**REPÚBLICA DE PANAMÁ
MINISTERIO DE AMBIENTE**

RESOLUCIÓN No. DEIA-RE- 020 - 2025
De 15 de Mayo de 2025.

Por la cual se admite la solicitud de retiro del Estudio de Impacto Ambiental, categoría II, del proyecto denominado: **HATO MONTAÑA – MACRO LOTE 4**.

Obs: Tomar de referencia lo disponible en: <https://www.gacetaoficial.gob.pa/pdfemp/30058/J05548.pdf>

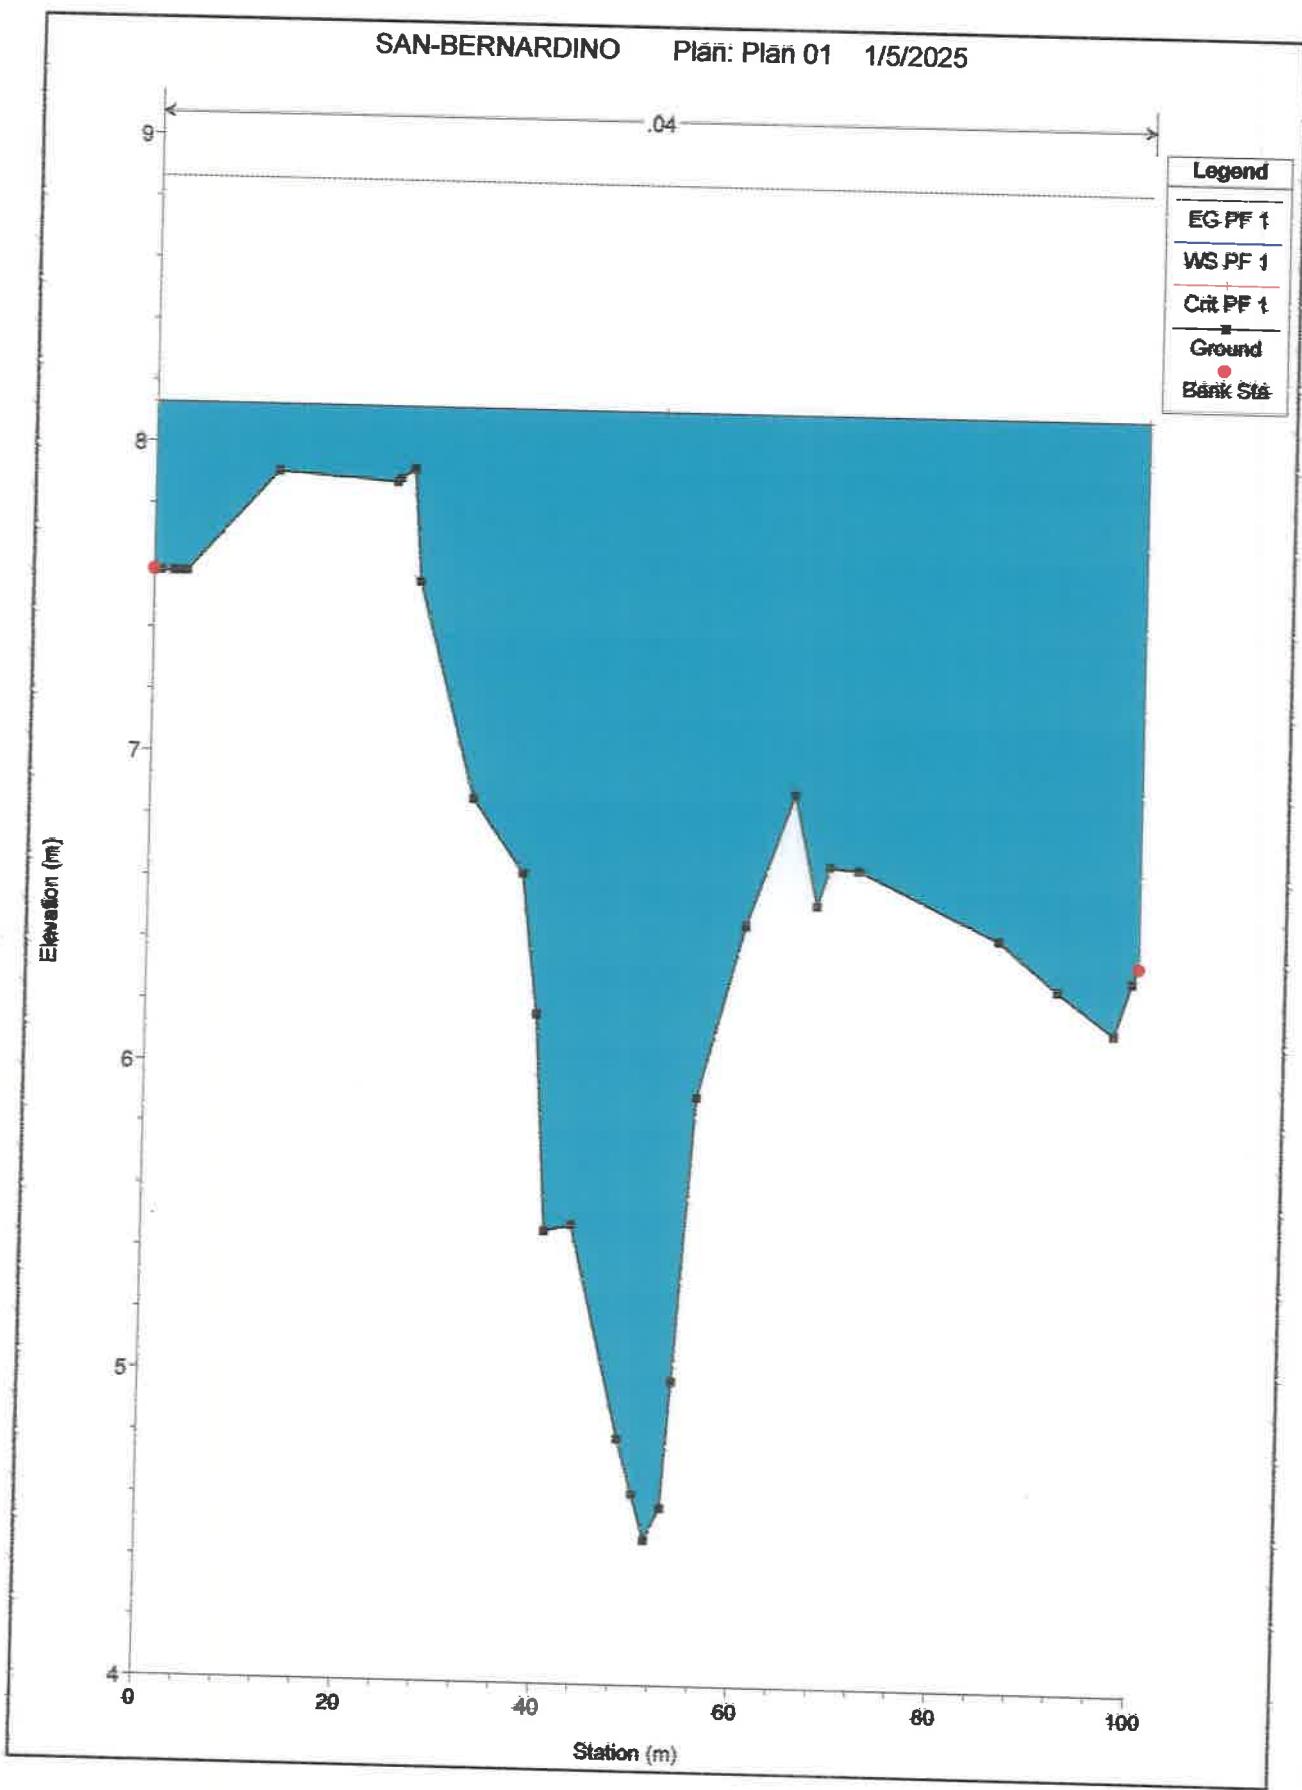
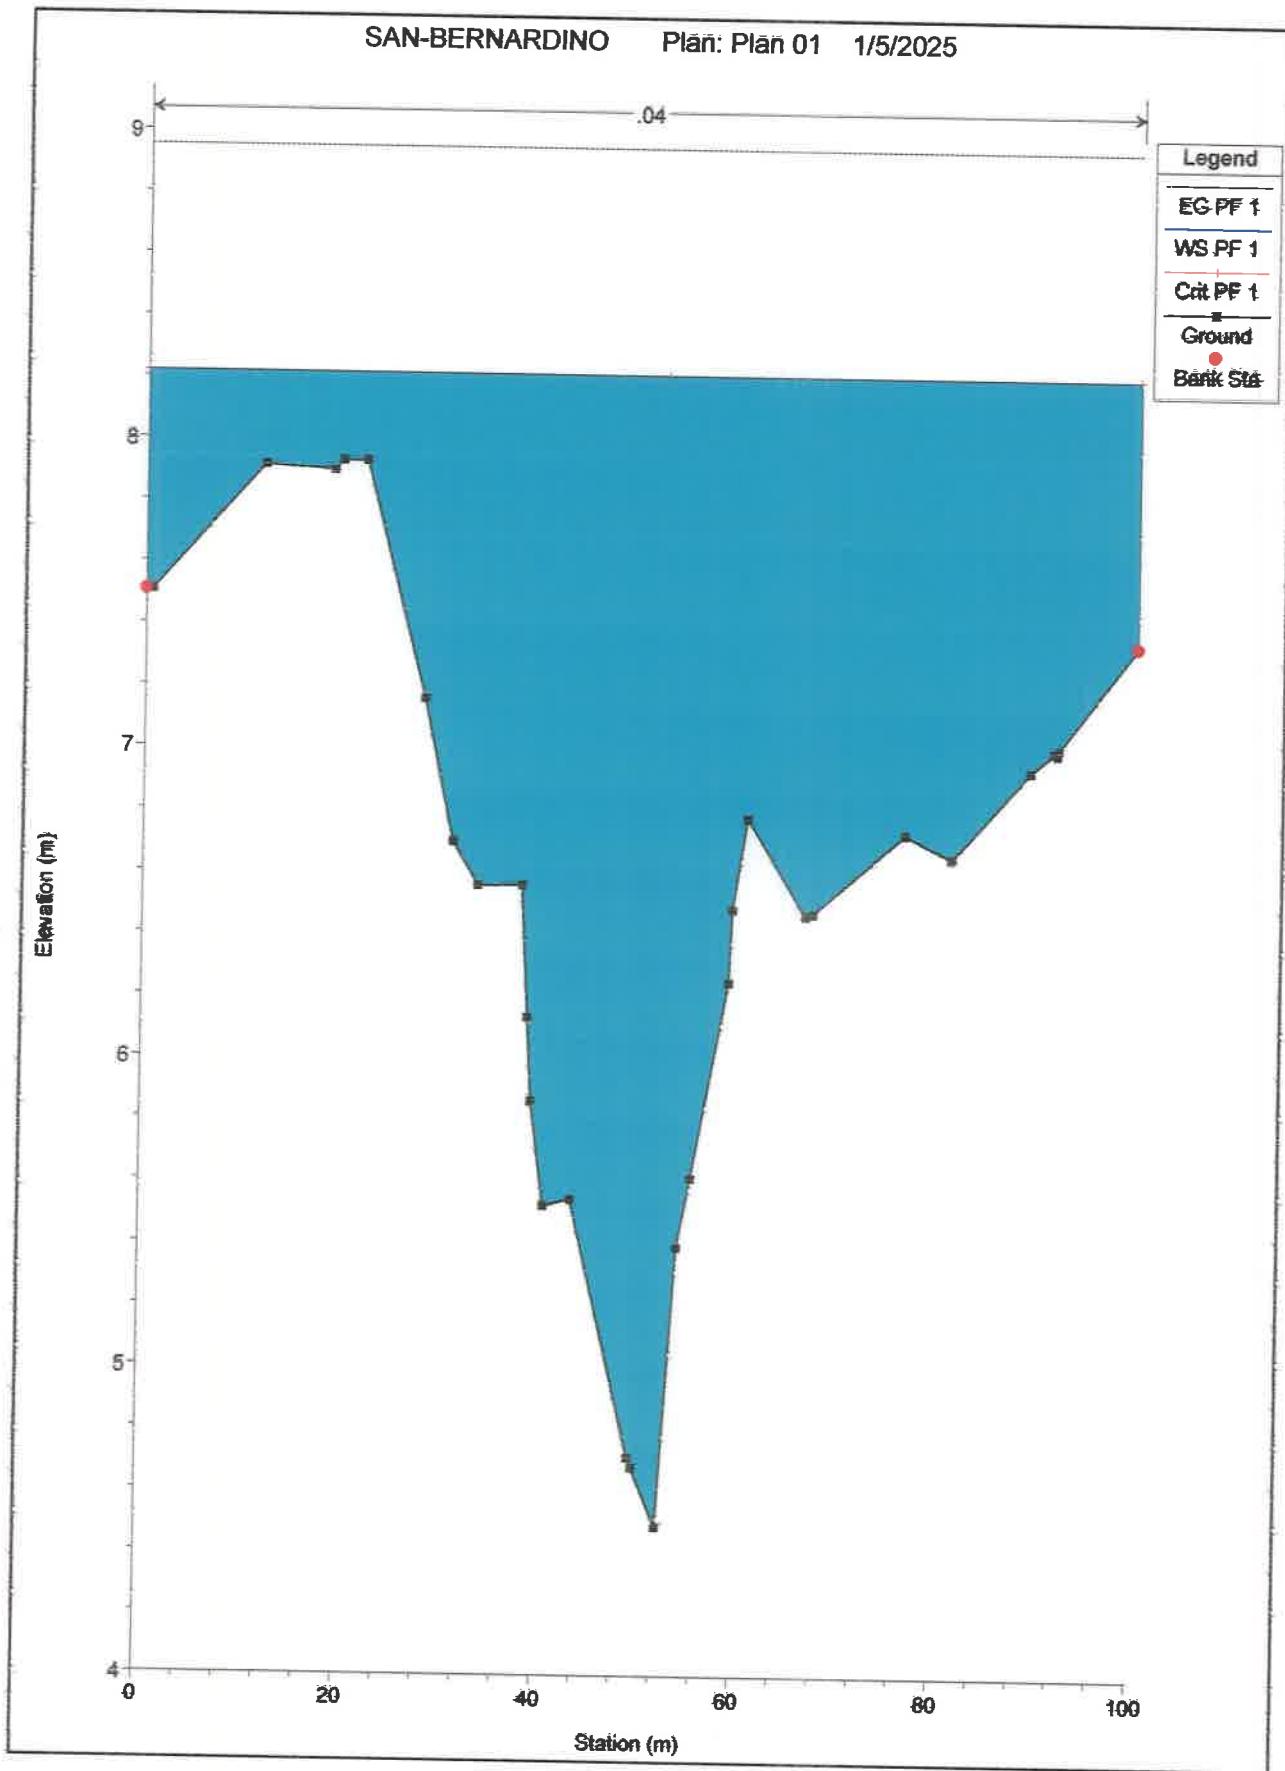
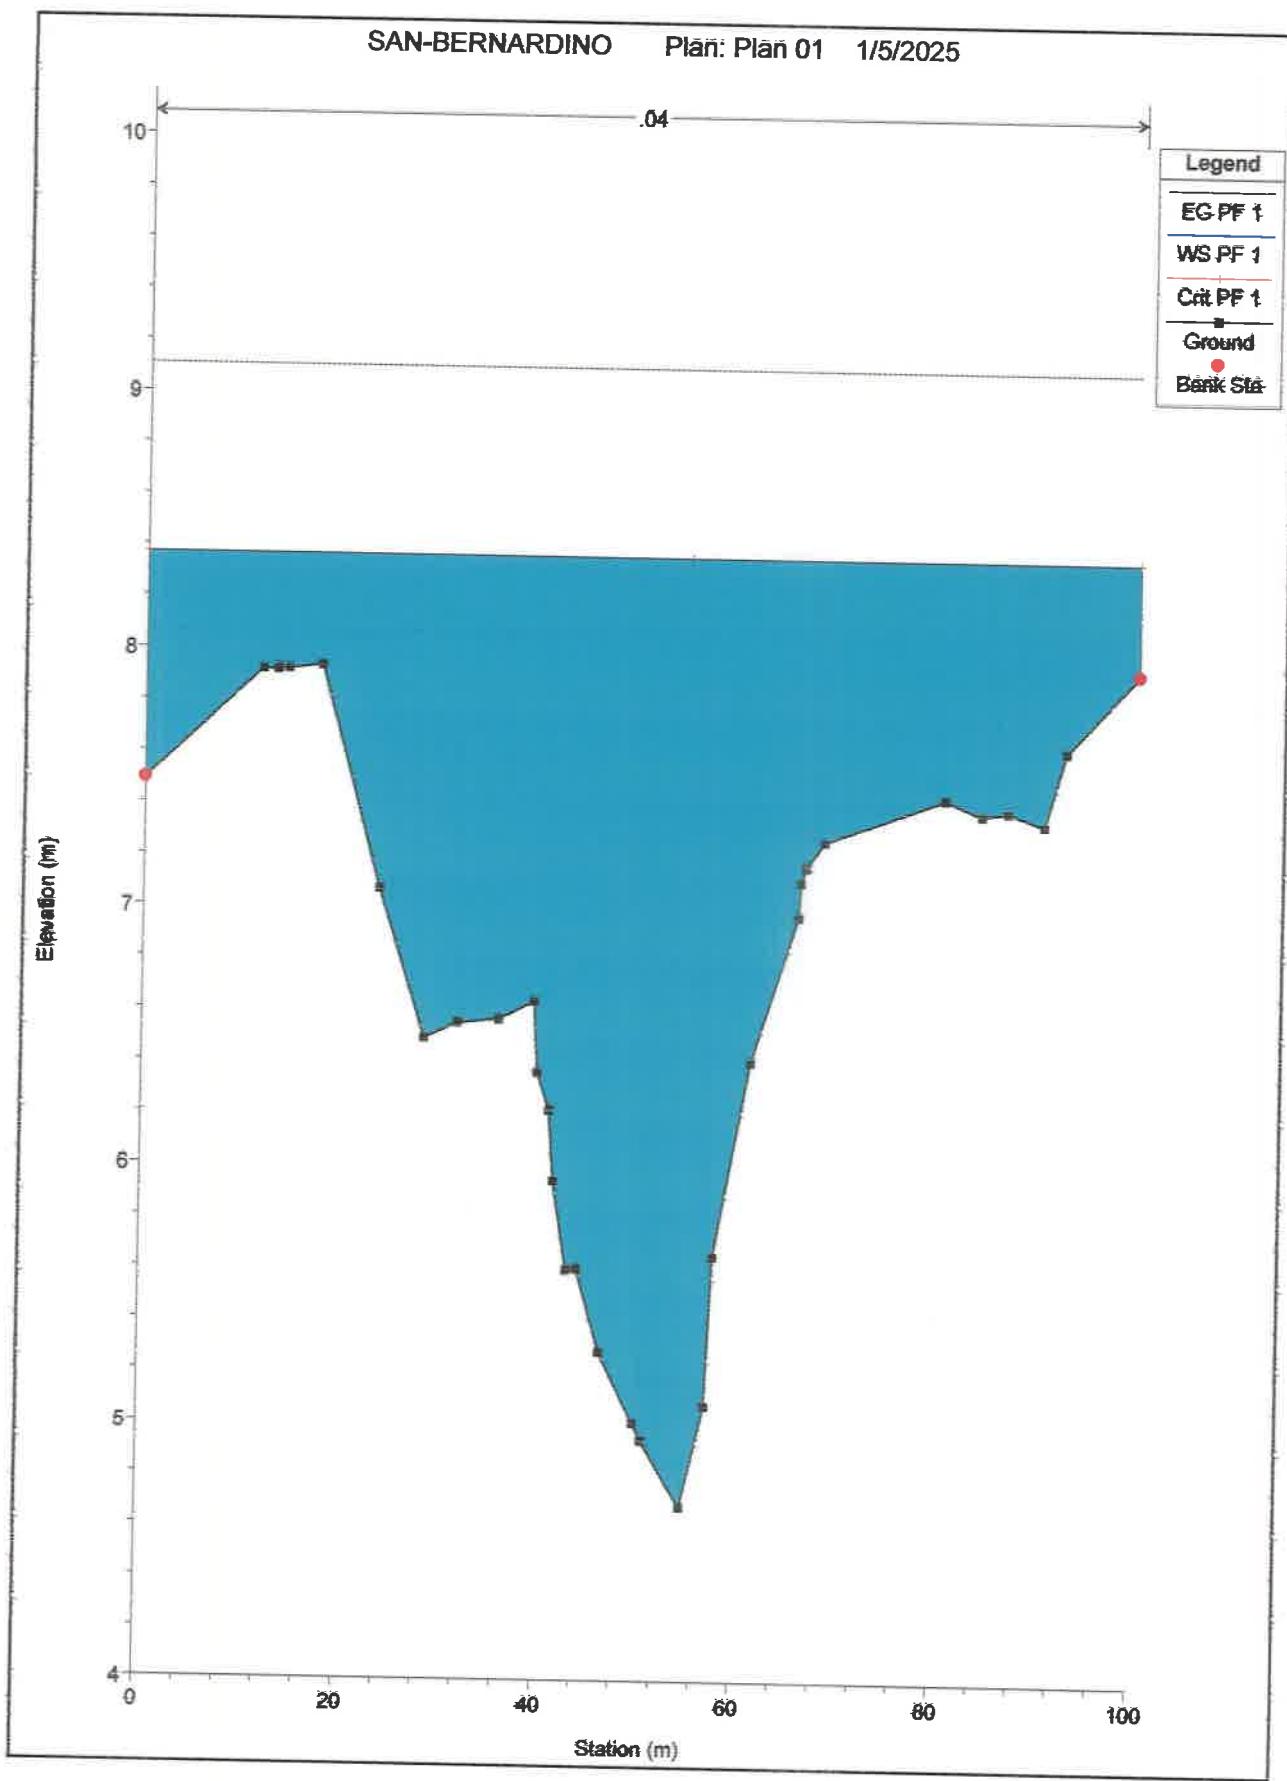
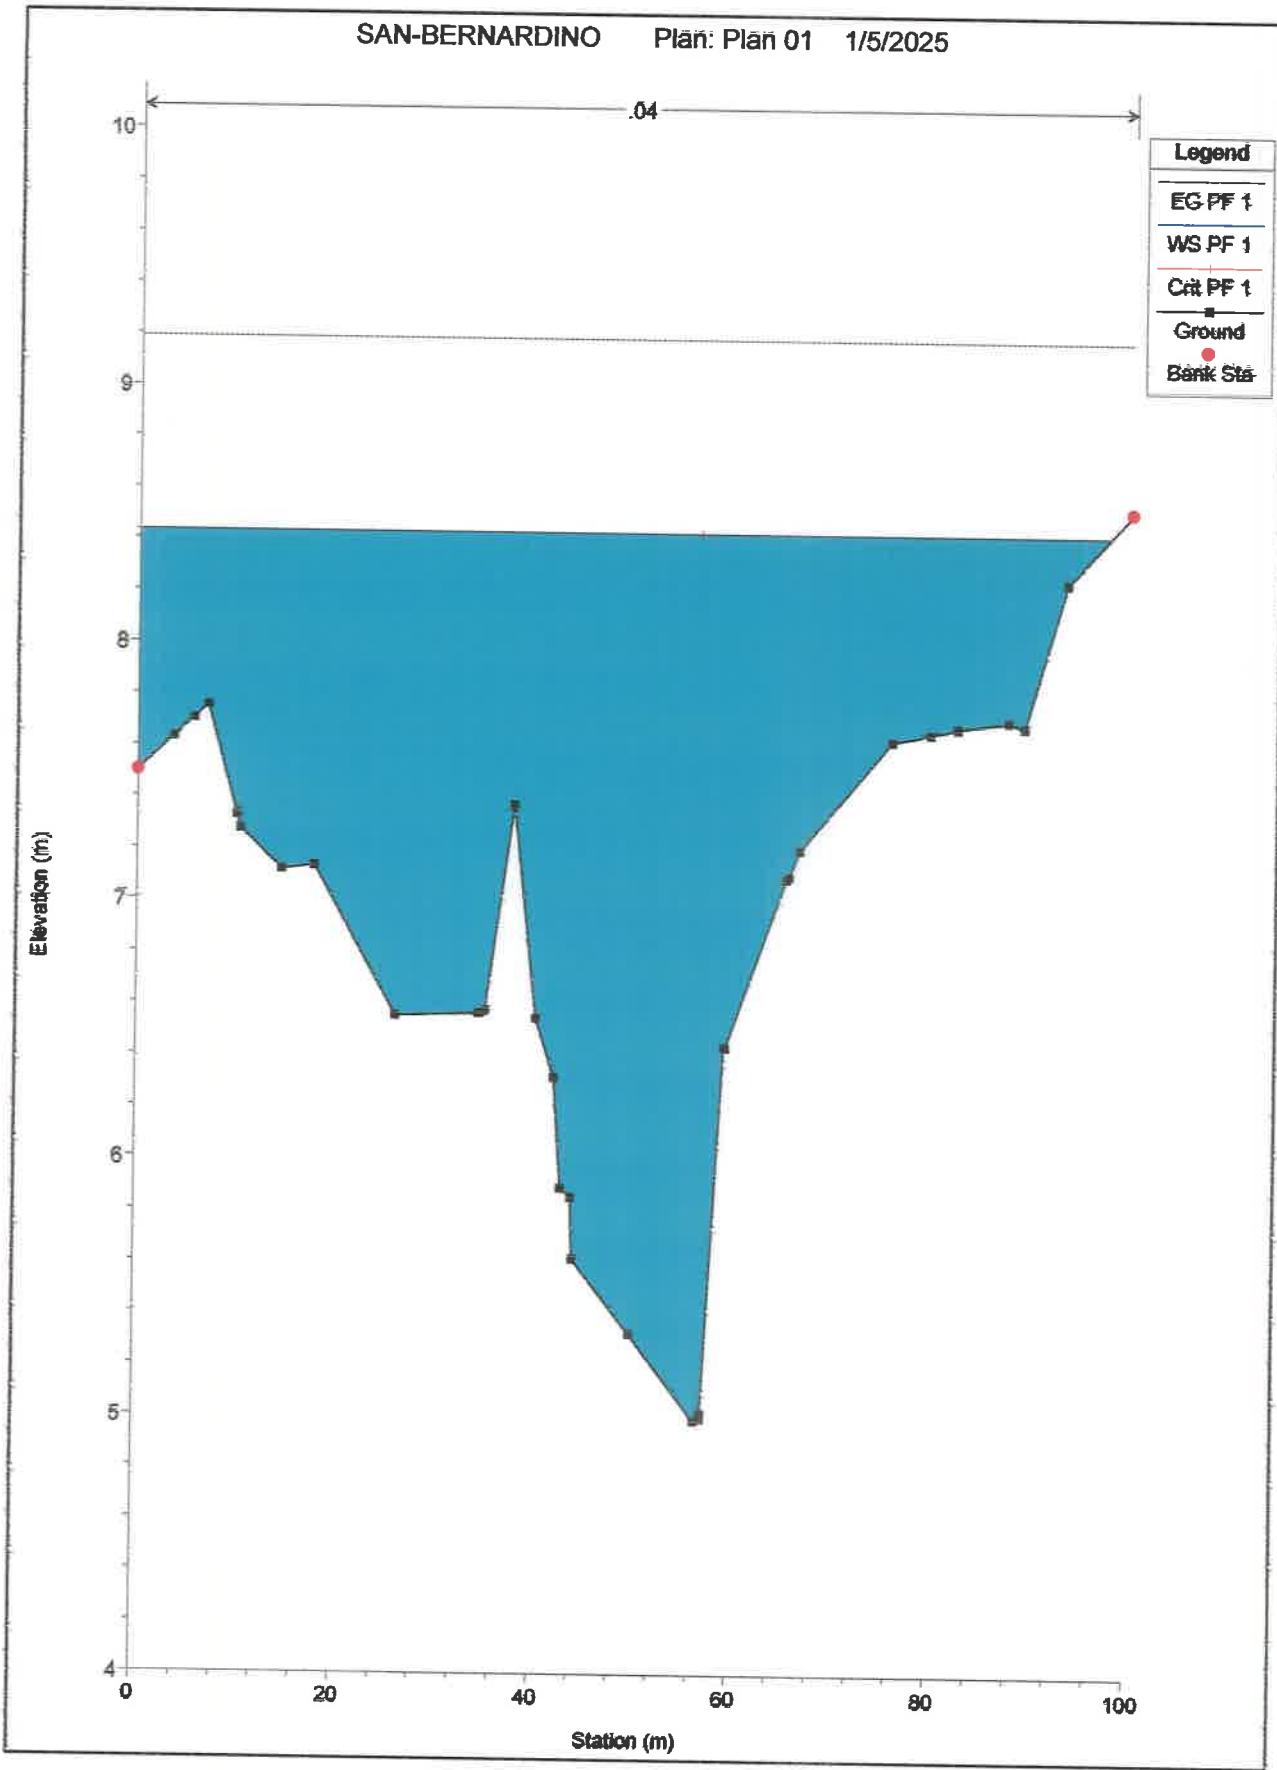
- b. Presentar Estudio Hidrológico de las fuentes hídricas que se encuentran dentro o colindantes al polígono del proyecto.
 3. En respuesta de la pregunta 2 de la primera información aclaratoria, el promotor señala que “*se están realizando actualizaciones en el levantamiento topográfico del proyecto que forman parte de los aspectos técnicos necesarios para elaborar la modelación del comportamiento de las fuentes hídricas dentro de proyecto. Por motivos como eventos climáticos se tuvo la necesidad de ajustar el cronograma de trabajos de campos requeridos para la obtención de información primaria*”, por lo que el promotor no respondió a lo solicitado, se solicita:

- a. Especificar el volumen de material aproximado (corte y relleno) que se utilizará.
- En caso de excedente de material, deberá indicar:
- i. El plan de manejo para la disposición final del material excedente, incluyendo sus medidas de mitigación para el transporte y los criterios ambientales del sitio de disposición.

- a. Despues de ralizada la actualización topografica del área del proyecto se ha determinado un volumen de corte de 3,058,855.48 m³ y un volumen de material requerido para relleno de 1,474,703.46 m³ dando un balance de 1,584,152.02 m³ de material que no sera utilizado para lograr los niveles de terracería finales. En el anexo 3 de este documento se presenta plano con detalle de corte relleno del proyecto.
